SKMMU.086.16.20

Gdynia, 2020-06-24

**Dotyczy: przetargu nieograniczonego pt. „Budowa zintegrowanego systemu monitorowania bezpieczeństwa oraz zarządzania informacją na linii kolejowej nr 250 wraz z modernizacją budynku Dworca Podmiejskiego w Gdyni oraz peronu SKM na stacji Gdynia Główna” – nr sprawy SKMMU.086.16.20**

Zamawiający przedstawia w załączeniu odpowiedzi na pytania zadane w toku przedmiotowego postępowania, wraz z treścią pytań:

Ujęcie jakościowe odbicie światła padającego na szybę (pow. graniczna powietrze-szkło)

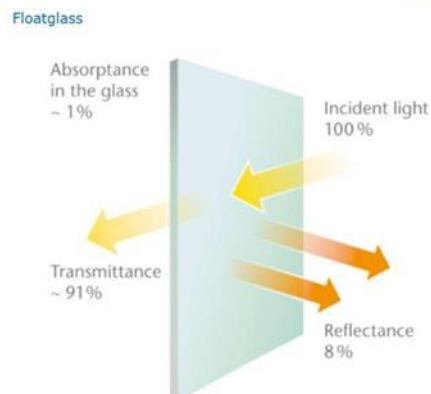
43. Zamawiający w pkt. 3.12.1. System Elektronicznej Audio-Wizualnej Prezentacji Rozkładu Jazdy stawia między innymi następujące wymagania dla paneli LCD:

„1. - Zamawiający wymaga, aby strona czołowa paneli informacyjnych zapewniała eliminowanie refleksów i odbić poprzez materiał ograniczający przenikanie promieniowania umieszczony pomiędzy szybami, szyba klejona w klasie minimum P4 anti-glare, oraz była zabezpieczona przed uszkodzeniami mechanicznymi (aktami wandalizmu)

Należy zwrócić uwagę, że opisany w pierwszym z tych wymagań, sposób zapewnienia

wyeliminowania refleksów, poprzez materiał ograniczający przenikanie promieniowania umieszczony pomiędzy szybami, stoi w jawnej sprzeczności z naturą powstawania refleksów, które są odbitym światłem padającym na powierzchnie szyby, zależnym od współczynnika odbicia dla powierzchni granicznej powietrze – szkło. Zjawisko to demonstrowa poniższy rysunek:

1. Zamawiający wymaga aby współczynnik odbicia światła czołowej strony panelu LCD w zakresie długości fali 380 – 650 nanometrów wynosił nie więcej niż 2%, Jednocześnie Zamawiający informuje, iż to rolą producenta jest przeprowadzenie wszelkich wymaganych testów i pomiarów, zgodnie z obowiązującymi przepisami i normami, których spełnienie deklaruje tak by mógł on zadeklarować w karcie materiałowej spełnienie wymaganych parametrów w odpowiedniej wysokości oraz potwierdzić to dokumentami określonymi w obowiązujących przepisach .
